**AVIS RELATIF À LA PROTECTION
CONTRE LES EVENTUELS EFFETS NOCIFS ET NUISANCES
PROVOQUÉS PAR LES RAYONNEMENTS NON IONISANTS
GÉNÉRÉS PAR DES ANTENNES ÉMETTRICES STATIONNAIRES**

Commune : MORLANWELZ - Exploitant : PROXIMUS

Référence exploitant : 64CMM_01

Rapport n° 4706 / 2023

Figure 1 : Vue en plan des lieux de séjour et des points de contrôle

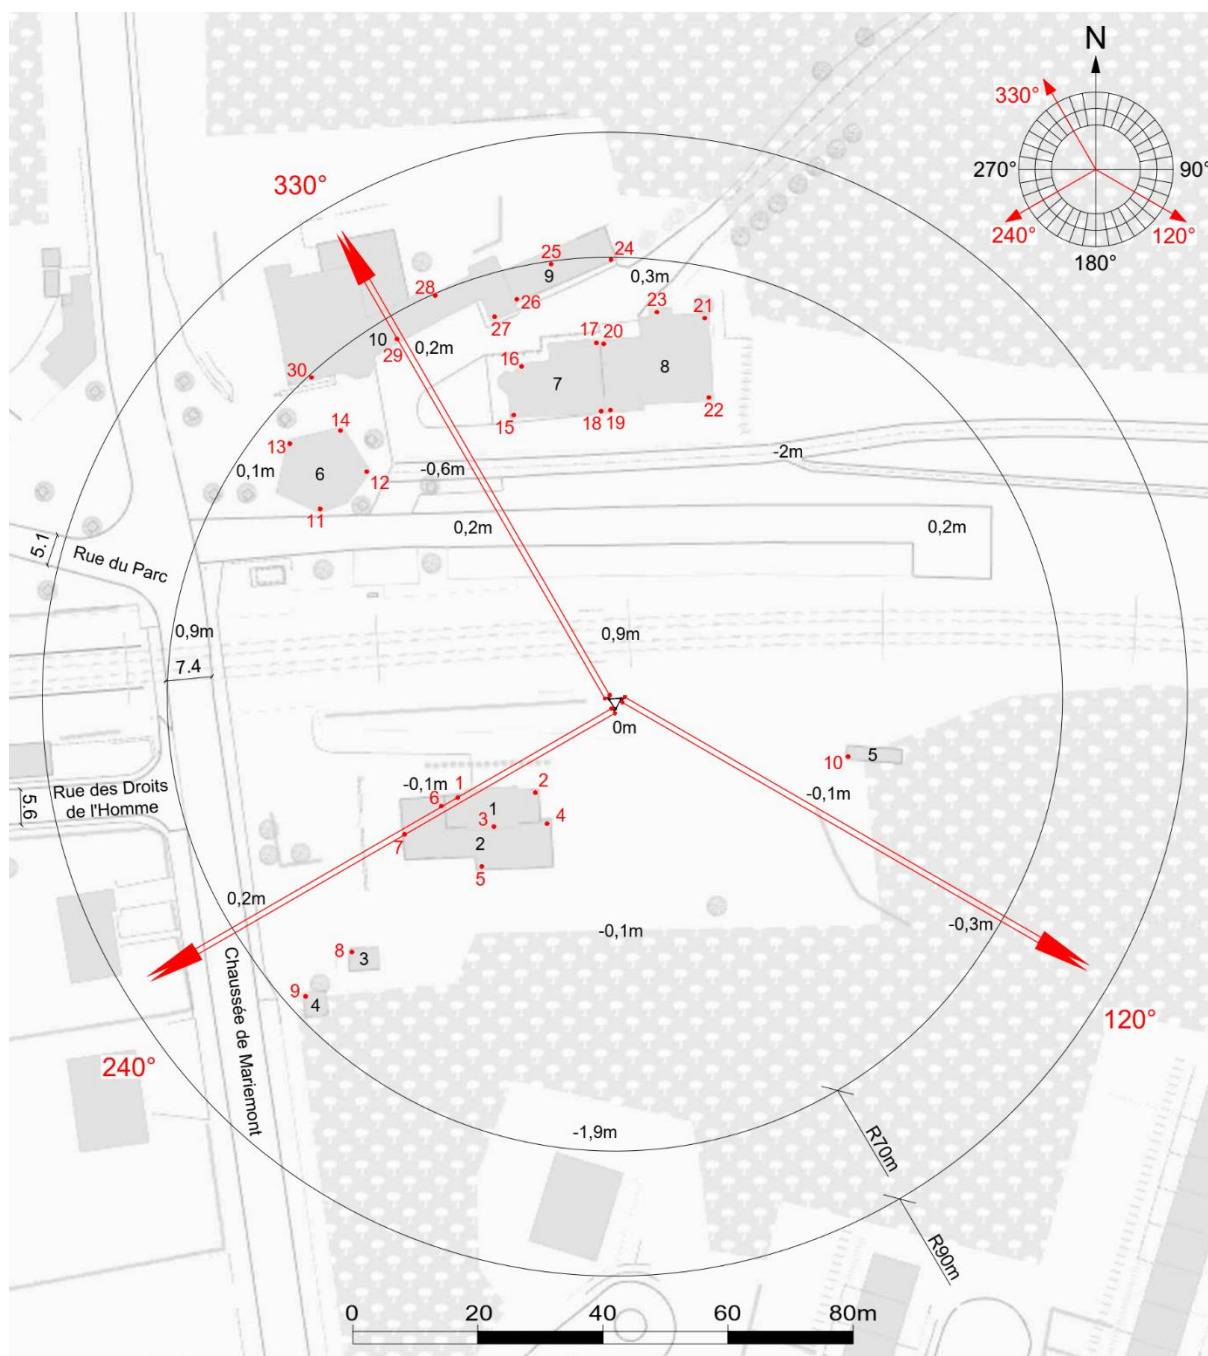
Les fréquences d'émission, la puissance rayonnée par chacune des antennes et leur gain permettent de déterminer le rayon de la zone à analyser. Tout dépassement de la limite par installation est exclu en dehors de cette zone. Le tableau 2 reprend les 35 LS² pour lesquels l'indice d'exposition est le plus élevé. Les différentes colonnes indiquent :

- le numéro du point de contrôle repris sur un des plans de la figure 1;
- le numéro du LS dans lequel se trouve le point de contrôle de la 1^{ère} colonne ;
- l'atténuation d'obstacle prise en compte pour le calcul de l'indice d'exposition dans le LS ;
- le résultat du calcul de l'indice d'exposition.

En ce qui concerne les antennes de l'installation mentionnées dans le tableau 1, la distance maximale à laquelle la limite pourrait être atteinte, à l'extérieur, est égale à 86,7 m. S'il n'y a pas de LS à une distance inférieure, les antennes respectent forcément la limite d'immission.

Dans le cas des LS situés à l'intérieur des bâtiments, une atténuation d'obstacle est prise en compte et il en résulte que la distance maximale à laquelle la limite pourrait être atteinte se réduit à 61,4 m.

Figure 2 : Vue en plan des installations d'antennes dans un rayon de 300 mètres autour de l'installation faisant l'objet de la demande d'avis

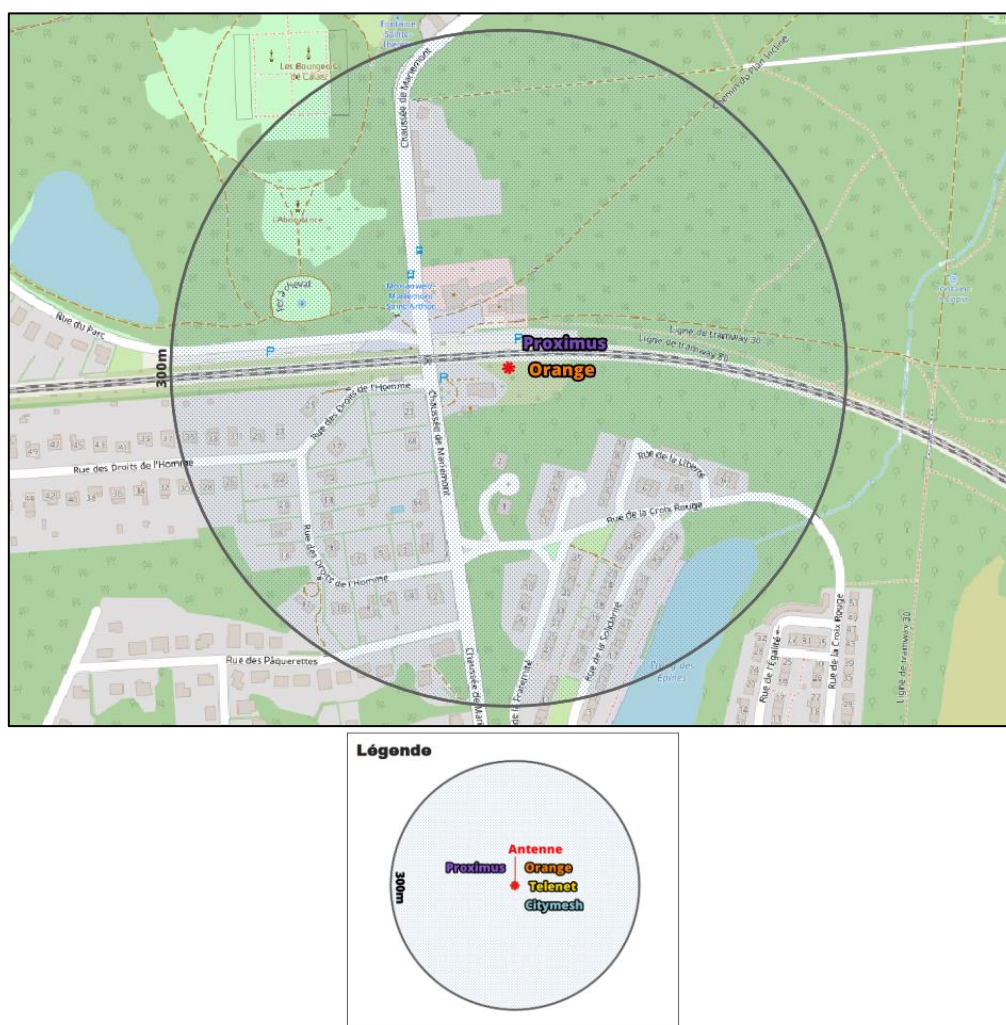
Le plan en projection verticale de la figure 2 indique la localisation des antennes actives éventuelles visées par le décret et situées dans un rayon de 300 mètres autour de l'installation référencée dans le paragraphe 2. Les données de localisation de ces antennes et les avis correspondant sont accessibles via le cadastre en ligne des antennes émettrices stationnaires⁶.

Compte tenu du nombre d'installations localisées dans la figure 2, il apparaît que l'intensité du rayonnement électromagnétique généré, dans les lieux de séjour situés à proximité de l'installation référencée dans le paragraphe 2, par l'ensemble des antennes émettrices stationnaires de l'ensemble des exploitants du même site d'antennes émettrices stationnaires respecte la limite fixée à l'article 4, § 2 du décret.
